NOTITIE BEANTWOORDING ZIENSWIJZEN EN AMBTELIJKE WIJZIGINGEN

Ontwerpbestemmingsplan

‘Kom Schijndel 2013, herziening Hoofdstraat – Looierij – Toon Bolsiusstraat Schijndel’

College B&W 16 september 2025
Gemeenteraad 13 november 2025

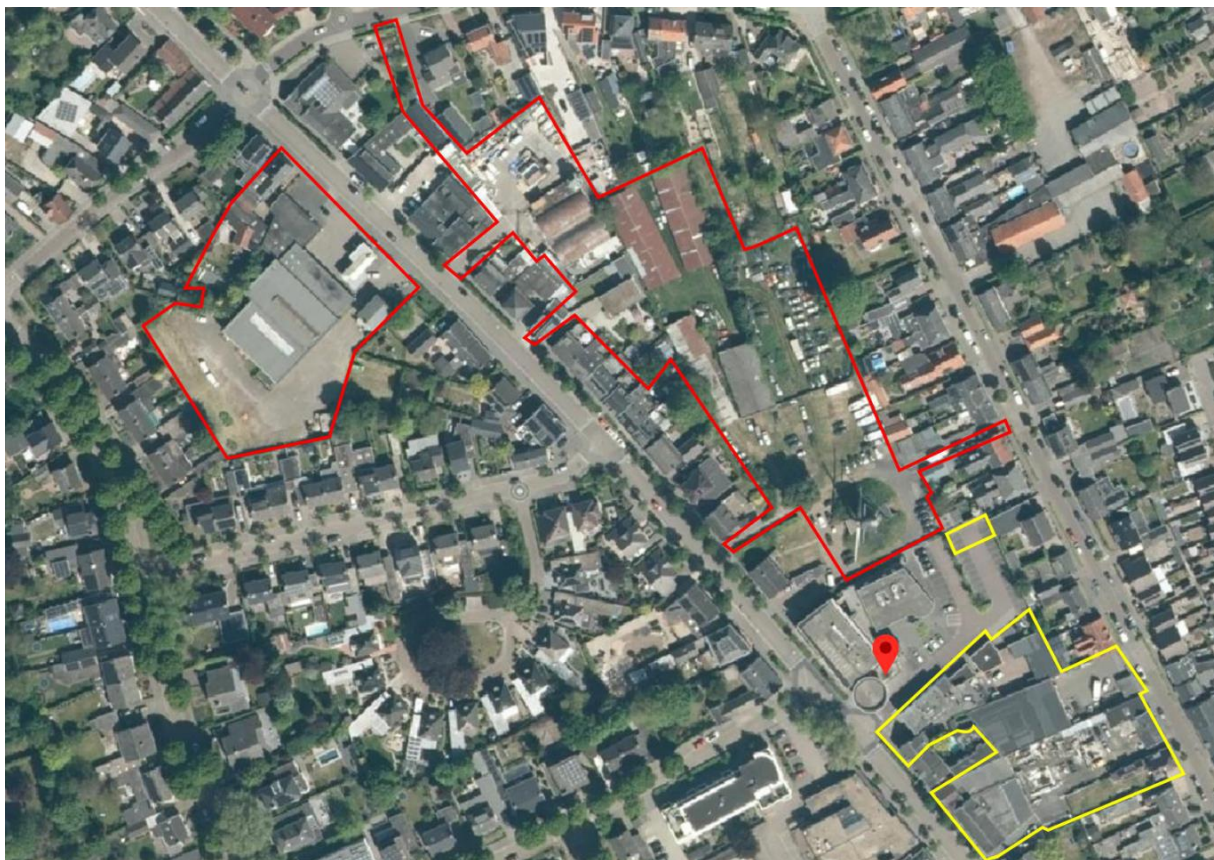
Uiteindelijk wordt in hoofdstuk 6 van de beleidsnota 'Een bouwsteen voor Schijndel' de woningbouwopgave uitgewerkt. In deze uitwerking worden een aantal ruimtelijke uitgangspunten voor de woningbouw gegeven, die zijn gebaseerd op de gemaakte analyse en beschreven visie voor toekomstige opgaven. Van deze ruimtelijke uitgangspunten noemen wij in ieder geval de volgende:

3. Nieuwe woonbebouwing wordt ontwikkeld tezamen met nieuwe groenvoorzieningen, voldoende parkeren, rekening houdend met voetgangers, sociale veiligheid, verlichting, waterberging en voldoende ruimte voor boomclusters, straten met groen en bomen en groene erfscheidingen tussen het private domein en het publieke domein. Waar mogelijk worden bestaande boomstructuren versterkt. Bij de inrichting de biodiversiteit nastreven, aansluitend op de Duurzaamheidsvisie Meierijstad.

4. Nieuwbouw past binnen het karakteristieke Schijndelse dorpse bouwen: kleine bebouwingskorrel met afwisselend programma op relatief grote kavels. Voortuinen en groene erfscheidingen. De kavels liggen met hun voorzijde aan openbaar gebied.

Straatbeeld Hoofdstraat huidige vs toekomstige situatie

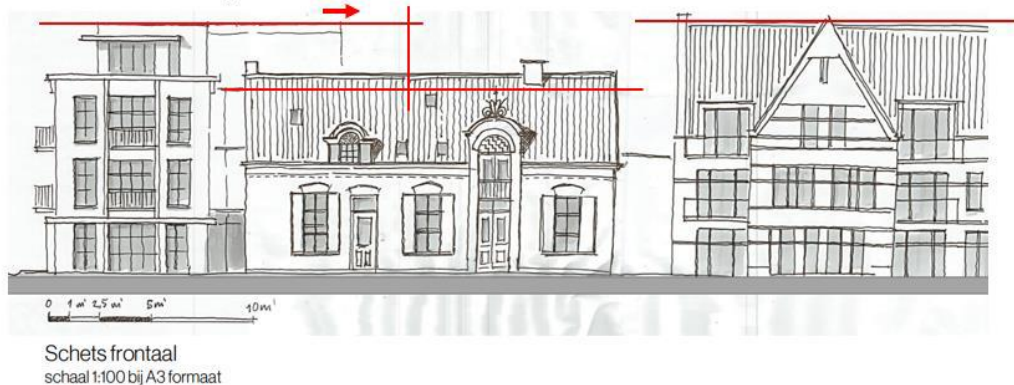
- De nieuwe hoogtes passen niet in het straatbeeld, veel te hoog
- De nieuwe hoogtes zijn te dominant ten opzichte van het monument Hoofdstraat 56-58
- Hoogtes van de nieuwbouw mogen niet boven bestaande bouw uitkomen, max 9 meter
- Wegens privacy heeft de voorkeur max. 2 bouwlagen, en anders via zgn. trap, direct naast bestaande bouw 2 bouwlagen, en dan naar 3 bouwlagen met max 9 meter.

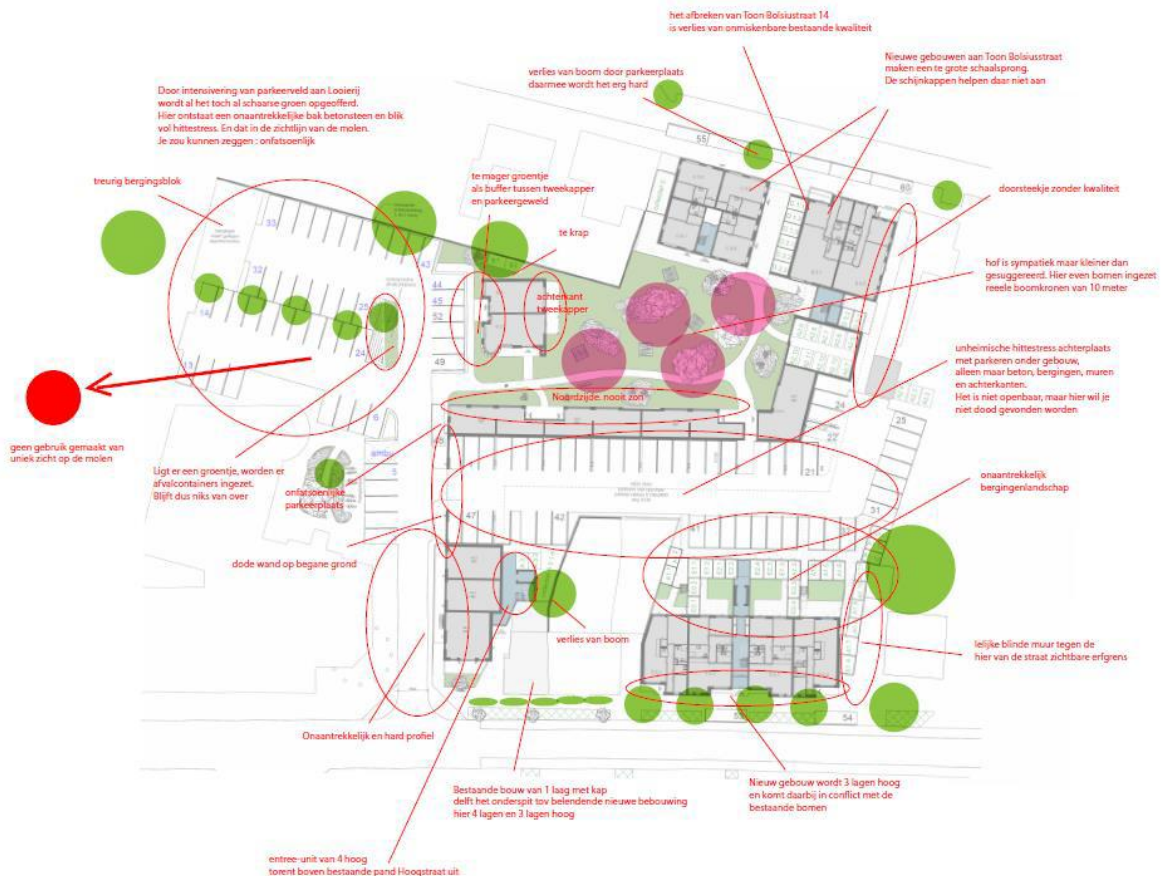
- Aan de Toon Bolsiusstraat wordt een boom ingeleverd tegen een parkeerplaats. Zo ook aan de Hoofdstraat, groen wordt ingeleverd voor parkeerplaatsen. Hiervoor komt niets in de plaats als compensatie.

Dit is aangepast in het ontwerp waardoor het mogelijk is om de boom te handhaven. Zie verder antwoord: Algemene beantwoording zienswijze aspect I (groen en verharding).

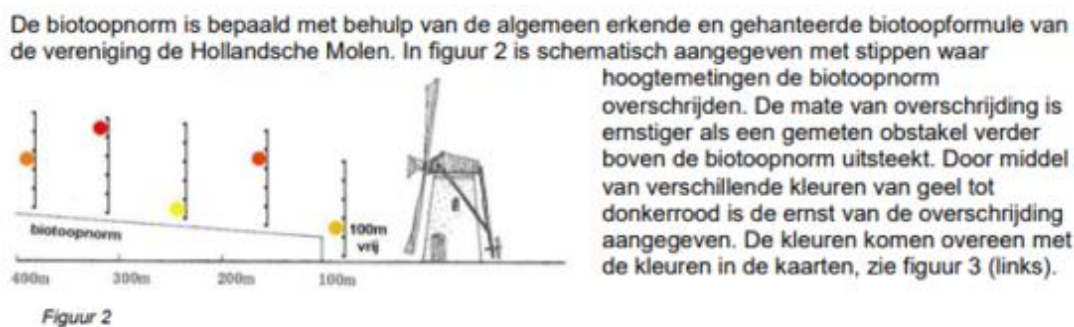
- Q) De molen heeft bij het 'in gebruik zijn' te maken met de zgn. molenbiotoop. Dit betekent dat als de molen draait, wat nu anno 2023 het geval is, er restricties aan de bebouwing moeten worden gesteld ten behoeve van de windvang. Dit betekent dat er binnen een straal van 100 meter uit de belt van de molen GEEN bebouwing mag worden opgericht hoger dan de belt (3 meter). Buiten de straal van 100 meter gelden alsnog restricties voor de bouwhoogten. Gezien de molenbiotoop is het mogelijk om vanaf 100 meter een bouwhoogte van 5,1 meter aan te

houden. Per extra 100 meter zal de bouwhoogte met 2 meter kunnen toenemen. Bij een afstand van 300 meter zal dus gebouwd kunnen worden tot 9,1 meter hoogte. Het huidige plan respecteert deze bouwhoogten niet hetgeen strijdigheid met het de stedenbouwkundige visie. Verder is vastgesteld dat de woningen aan de Toon Bolsiusstraat voor het grootste gedeelte dateren uit de jaren dertig van de vorige eeuw en dat deze zogenaamde 'jaren dertig'-bouwstijl de Toon Bolsiusstraat een zekere eenheid in het straatbeeld geeft. Vastgesteld is ook dat de woningen aan de Hoofdstraat niet middels één bouwstijl zijn te benoemen en het straatbeeld hier dus veel diverser is.

Voor de beantwoording zie Algemene beantwoording zienswijze aspect G1 (Molenbiotoop).

Overzichtstekening:

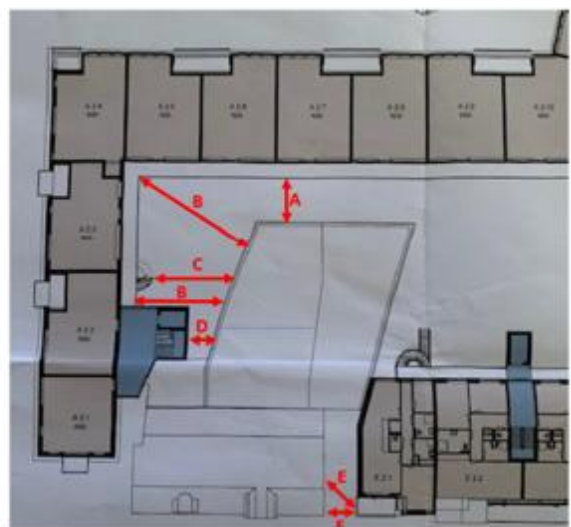
Afstanden nieuwbouw 3e en 4e woonlaag tot
bestaande bouw Hoofdstraat 58 tuin en dakterras

- A achterzijde, galerij – dakterras : **4,2 m**
- B linkerzijde, galerij – dakterras : **9 – 12,5 m**
- C linkerzijde, brandtrap – dakterras : **7,6 m**
- D linkerzijde, trappenhuis – tuin/dakterras : **2 m**
- E rechterzijde, balkon – slaapkamer : **3 en 4 m**
- F rechterzijde, balkon – eetkamer : **3 m**

Dwarsdoorsnede, zonder liftschacht/trappenhuis

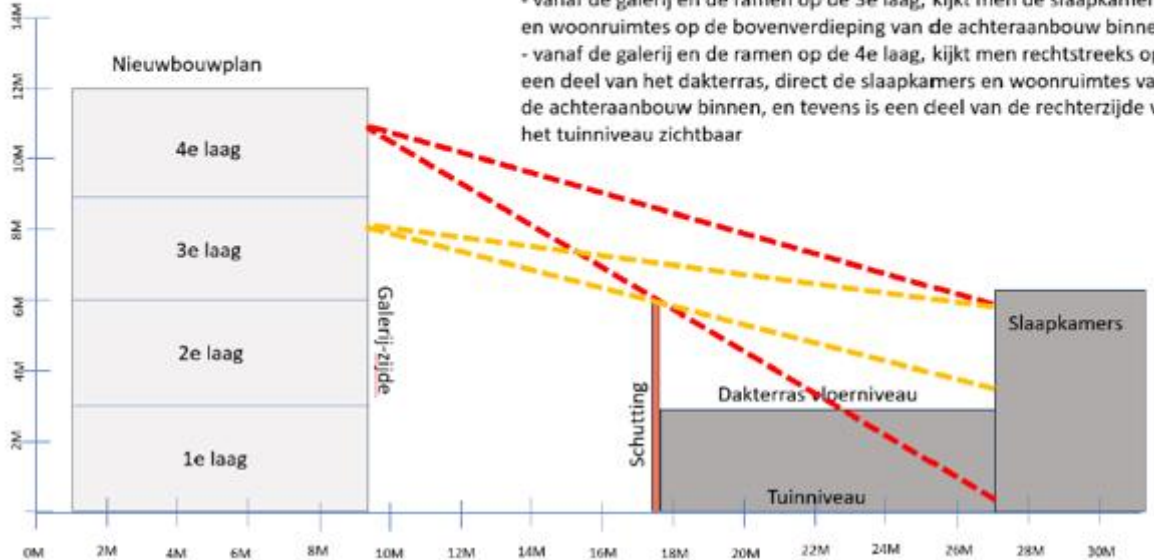
Schending Privacy linkerkzijde bij tuin/dakterras/slaapkamers

- vanaf de galerij en de ramen op de 3e laag, kijkt men de slaapkamers en woonruimtes op de bovenverdieping van de achteraanbouw binnen
- vanaf de galerij en de ramen op de 4e laag, kijkt men rechtstreeks op een deel van het dakterras, direct de slaapkamers en woonruimtes van de achteraanbouw binnen, en tevens is een deel van de rechterzijde van het tuinniveau zichtbaar

Dwarsdoorsnede, met liftschacht/trappenhuis + brandtrap/noodtrap

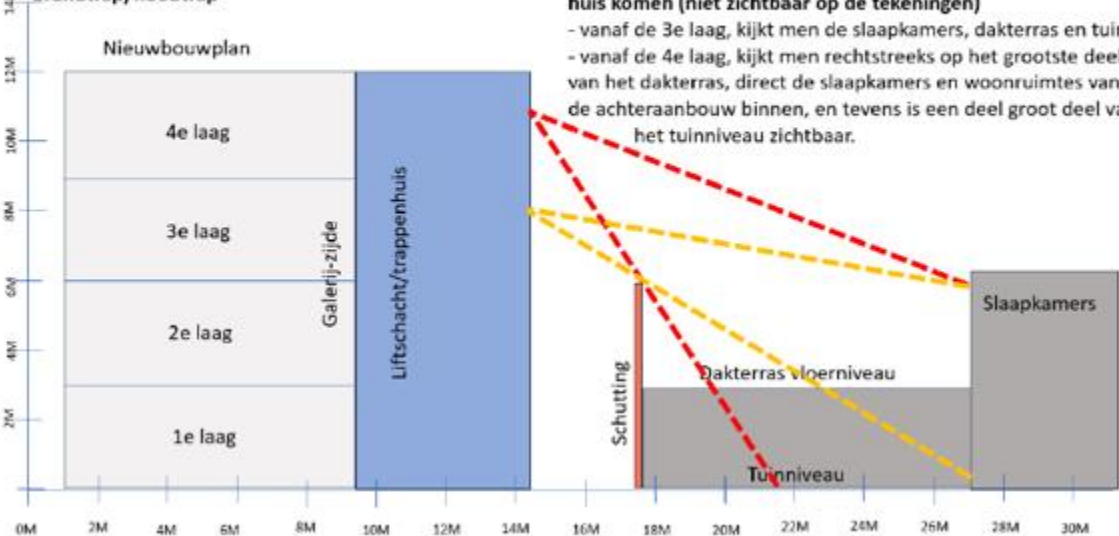
Schending Privacy linkerkzijde bij tuin/dakterras/slaapkamers Indien er ramen/openingen op de kop van de liftschacht/trappenhuis komen (niet zichtbaar op de tekeningen)
